do projektu aktualizacji projektu bieżni prostej 60m w ramach zadania "Budowa centrum edukacyjno-dydaktyczno-rekreacyjno-sportowego w Wiślicy – hala sportowa, gimnazjum, remont Szkoły Podstawowej przy wykorzystaniu istniejącej infrastruktury sportowo-rekreacyjnej" na potrzeby Gminy Wiślica.

Celem niniejszego opracowania była aktualizacja dokumentacji projektowanej bieżni prostej do biegu na 60m z bieżni 4-torowej ze zmianą na bieżnię 3-torową.

BIEŻNIA 3-TOROWA DO BIEGU NA 60METRÓW

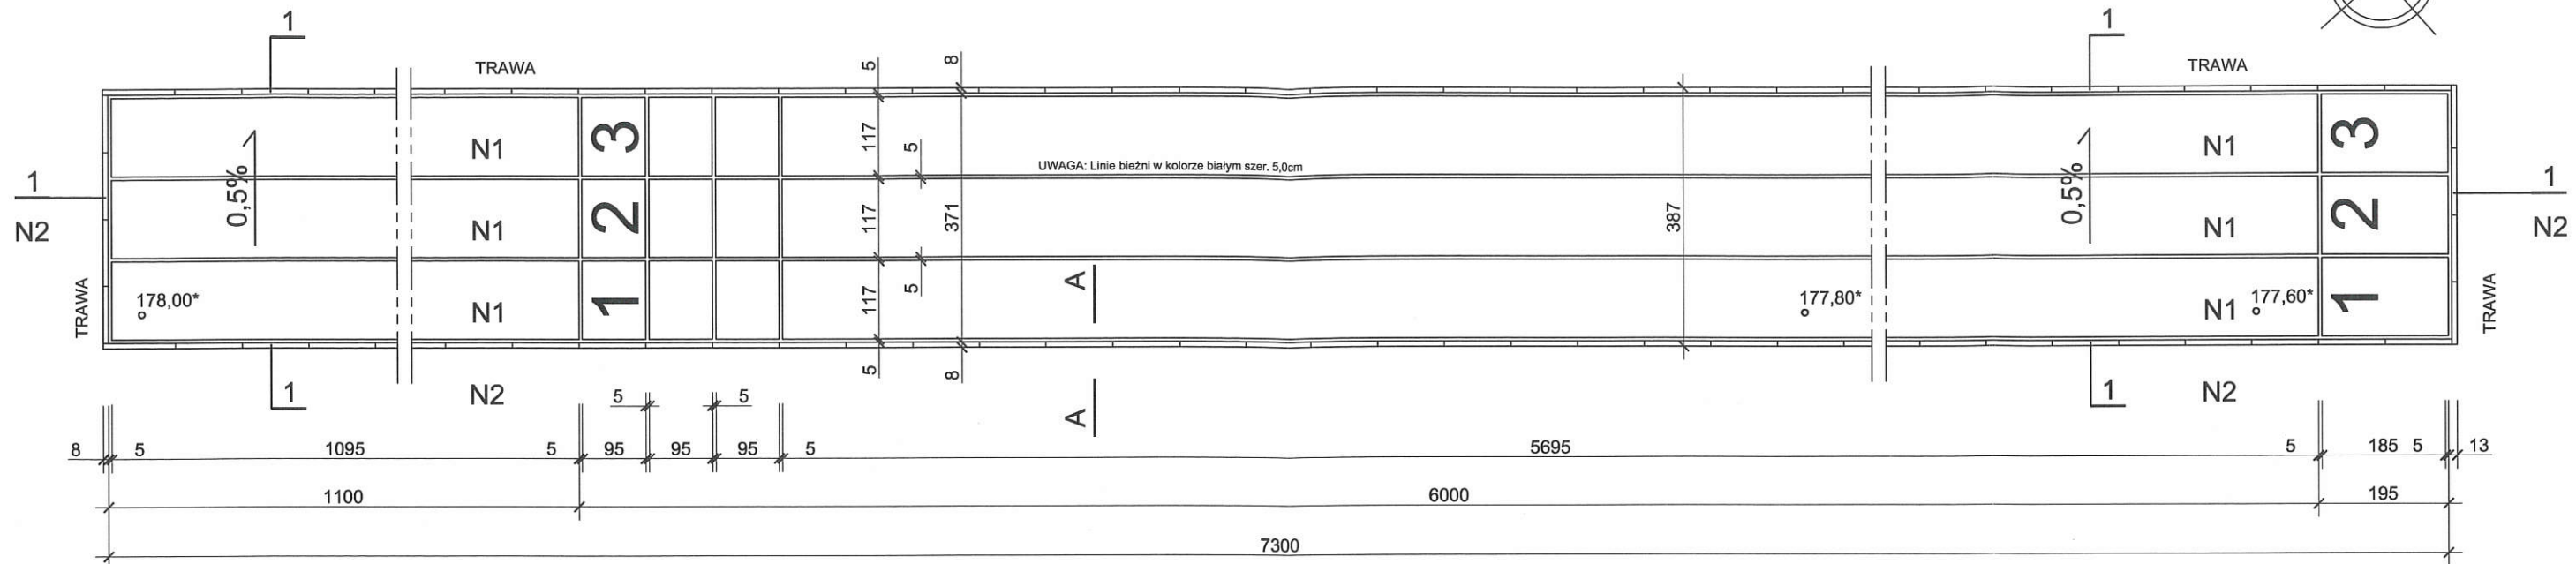
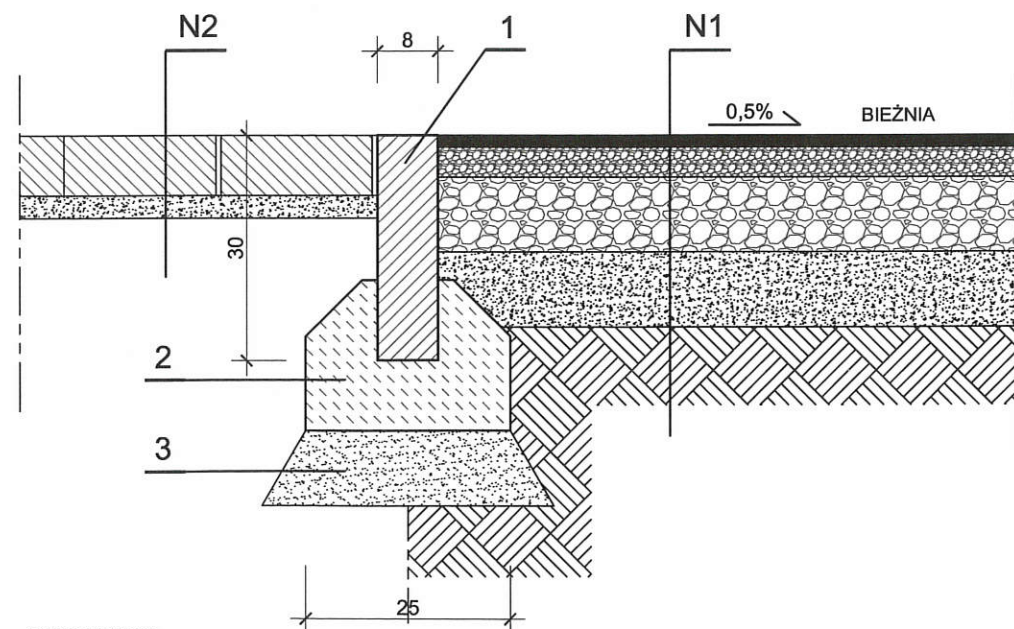
Konieczność zmiany bieżni w tym zakresie spowodowany jest wcześniejszą zmianą trasy przyłącza wodociągowego PE Ø100, który przeprowadzony został po stronie północnej boiska w śladzie projektowanego toru Nr 1 bieżni prostej do biegu na 60m (zamiast jak projektowano pierwotnie po stronie południowej boiska).

- pierwotna (dokumentacja z 2010 roku) warstwy wierzchnie bieżni ułożone miały być na 7cm warstwie asfaltobetonu na 20cm warstwach kruszywa. Inwestor kierując się

względnymi ekonomicznymi proponuję zmianę, polegającą na zastosowanej jako podbudowy warstw wodoprzepuszczalnych z zastosowaniem ET 4cm na 10cm warstwie odsączającej z zagęszczonego warstwami piasku. Jest to istotne odchudzenie podbudowy.

Dopuszczamy takie rozwiązanie, pod warunkiem zagęszczenia gruntu po korytowaniu do wskaźnika zagęszczenia I_s min. 0,96 (96%). Pozostałe parametry bieżni: lokalizacja, długość, szerokość torów, oznakowania pozostają bez zmian (oczywiście dla bieżni 3-torowej).

- Nawierzchnia poliuretanowa (natrysk) w kolorze ceglastym. Po całkowitym związaniu malowane są linie w kolorze białym metodą natryskową - gr. 1,3cm
- Warstwa gruntująca.
- Warstwa z mieszanki mineralno-bitumicznej asfaltowej lub z ET - gr. 4,0cm.
- Warstwa nośna stabilizowana mechanicznie z kruszywa naturalnego - gr. 10,0cm.
- Warstwa odsączająca z piasku zagęszczonego warstwami - gr. 10,0cm.
- Grunt rodzimy po ustabilizowaniu i zagęszczeniu do wskaźnika $I_s=0,96$.
